TIPO DE DOCUMENTO: RELATÓRIO DE ACESSIBILIDADE	NÚMERO DO DOCUMENTO: ARQ-RA-IFSUD-JF-R00-004	REV. 0
	TÍTULO DO DOCUMENTO: RELATÓRIO DE ACESSIBILIDADE – IF SUDESTE JUIZ DE FORA MG		FOLHA: 1 / 51

RELATÓRIO DE ACESSIBILIDADE
BLOCO - D

**INSTITUTO FEDERAL DE EDUCAÇÃO, CIÊNCIA E TECNOLOGIA DO
SUDESTE DE MINAS GERAIS**

Juiz de Fora - MG

Figura 1 – Sugestão para adequação de escadas

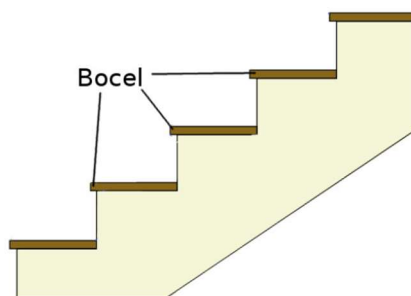
Escadas – A escada existente possui pisos de 0,28m e espelhos de 0,17m e está dentro das exigências da NBR 9050:2020 item 6.8.2 alíneas ‘b’ e ‘c’, porém não atendem a exigências da alínea ‘a’ do item 6.8.2. Assim, para poder se adequar a norma a sugestão é que seja instalado Bocel nos degraus aumentando assim o dimensionamento do piso, conforme figura ilustrativa abaixo:

Figura 3 - VAGA P.C.R MAIS PRÓXIMA DA EDIFICAÇÃO.

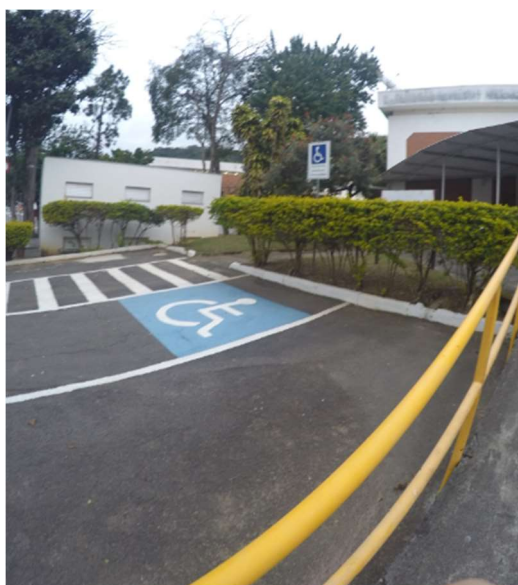
Vagas Prioritárias – A norma exige que pelo menos 5% do total das vagas existentes seja destinado a Idosos e 2% a P.C.R. O campus todo possui um total de 162 vagas, sendo assim 8 vagas seria destinada a idosos e 4 vagas a P.C.R.

As vagas existentes estão espalhadas por todo o campus e não são todas próximas ao acesso das edificações, há a necessidade de próximo ao acesso de cada edificação ser previsto pelo menos uma vaga destinada a P.M.R e uma vaga destinada a idosos. No caso do Bloco A, a vaga P.C.R existe já atende a necessidade, mas deve ser previsto também uma vaga destinada a Idosos.

Figura 4 - Proposta sanitário acessível e localização Mapa tátil, pavimento térreo.

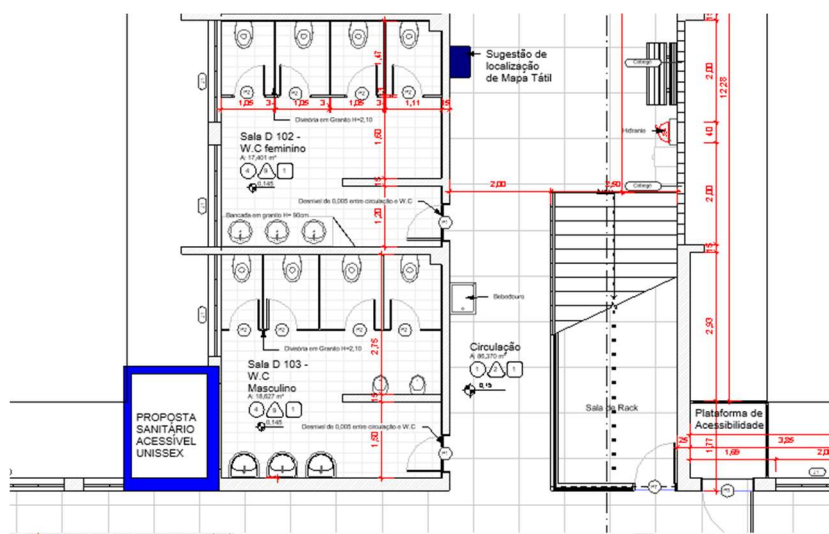
A edificação deve receber sinalização tátil, visual para atender a Norma ABNT NBR 9050:2020 e a ABNT NBR 16537: 2016.

Abaixo segue sugestões de adequação:
